Mission régionale d'autorité environnementale
CENTRE - VAL DE LOIRE

Avis délibéré

**pour le projet de création d'une carrière à ciel ouvert d'argile
au lieu-dit « Le Joux » sur le territoire des communes de
Roussines et de Sacierges-Saint-Martin (36)**

N°MRAe 2023-4246

Distances des bâtiments proches du périmètre sollicité (source : dossier, page 30)

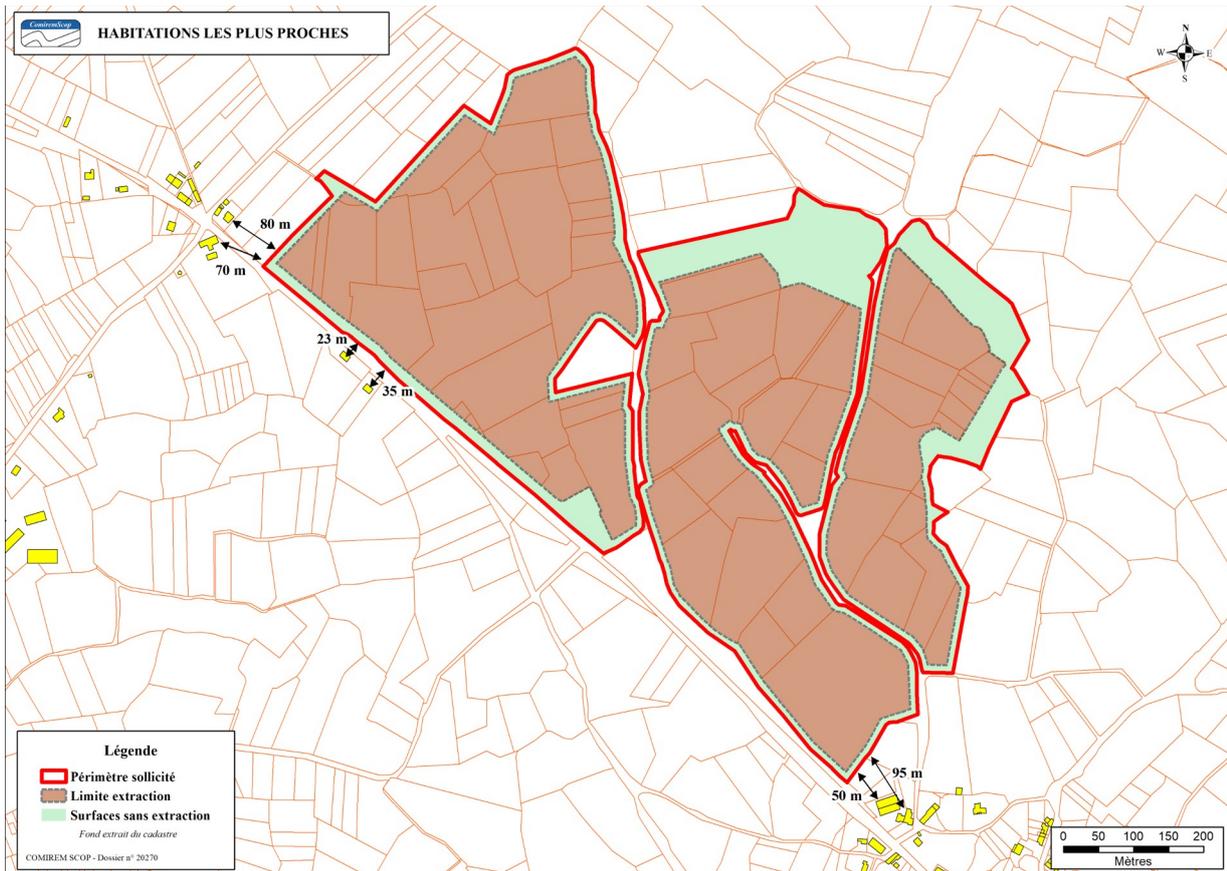
Pour limiter au maximum les émissions sonores, des mesures adaptées, classiques pour ce type de projet, seront mises en place (réglementation de la vitesse dans l'enceinte du site, usage d'avertisseurs sonores de recul à bruit large bande, création de merlons acoustiques le long des limites de propriété, etc).

Une campagne de mesures acoustiques a été réalisée aux abords du site le 27 août 2021. Les mesures ont été réalisées sur quatre points situés à proximité des habitations les plus proches des hameaux du Joux, de la Croix de la Barre, des habitations localisées le long de la RD 10 et au nord en direction de Montbroux. Une analyse prévisionnelle a été réalisée en prenant bien en compte la topographie du site, le bâti, les conditions météorologiques et l'aspect fréquentiel des puissances acoustiques des matériels. Elle couvre les différentes phases d'extraction, de décapage et de remise en état. Les premières simulations réalisées ont mis en évidence un risque de dépassement des valeurs réglementaires au droit de plusieurs zones à émergence⁴ réglementée⁵ (ZER) pour deux phases d'exploitation.

Afin de remédier à ces dépassements des mesures de réduction ont été prises :

- un merlon de 6 m de haut et 300 m de long a été ajouté côté ouest pour la phase 4 ;
- un merlon de 7 m de haut et 100 m de long a été ajouté en face du point de mesure M1 pour la phase 6.
